TRANS/WP.29/733  
5 May 2000

ПРОЕКТ ДОПОЛНЕНИЯ 3 К ПРАВИЛАМ № 91

(Боковые габаритные фонари)

Приложение 3, образец 1 а), изменить следующим образом:

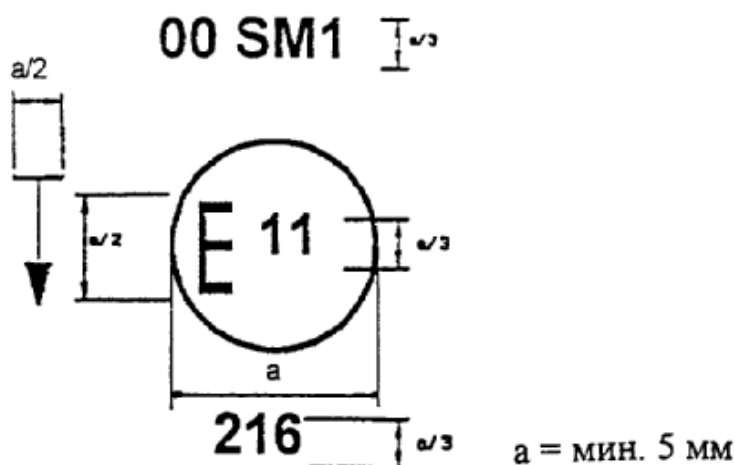
Приложение 3, добавить новое предложение в конце надписи под рисунком следующего содержания:

"... под номером 216. Вертикальная линия, начинающаяся от горизонтального сегмента и направленная вниз, указывает допустимую высоту установки, равную или меньше 750 мм от уровня дороги для этого устройства.
